改善箇所説明図

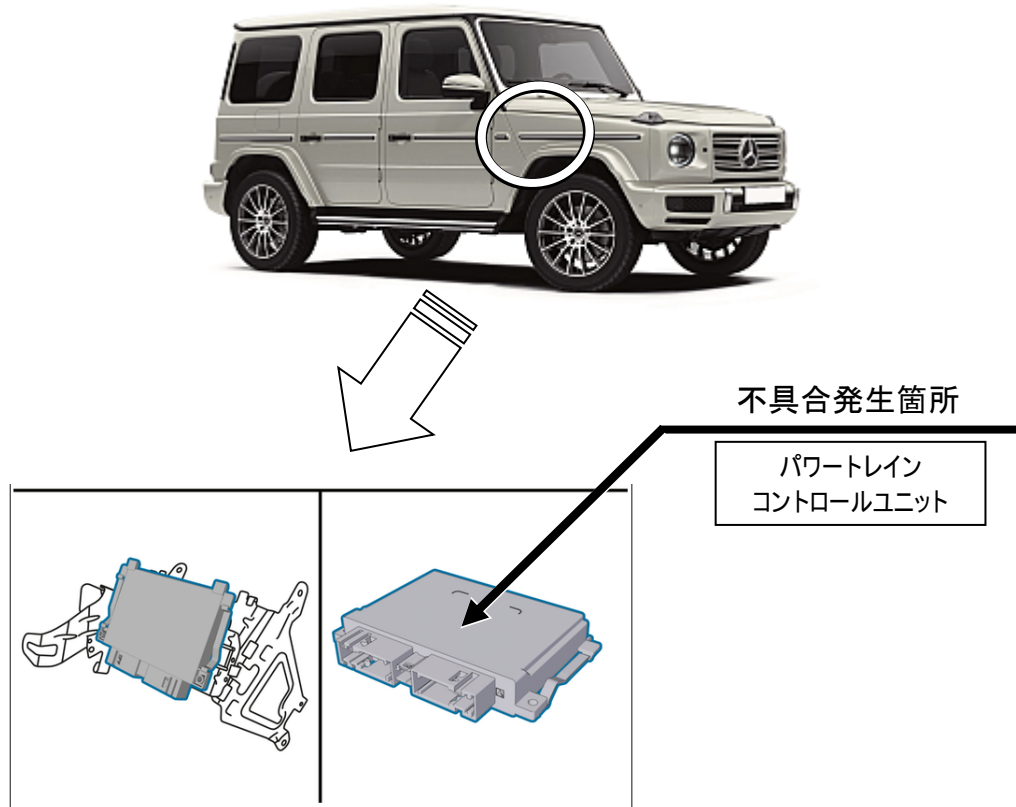
注: は対策プログラムに書き換える部位を示す

車載式故障診断装置において、パワートレインコントロールユニットの制御プログラムが不適切なため、不具合の診断が完了していないにも関わらず、診断途中のデータが消去されることがある。そのため、不具合発生時にエンジン警告灯(MIL)が正しく点灯しないおそれがある。

全車両、パワートレインコントロールユニットの制御プログラムを対策プログラムに書き換える。
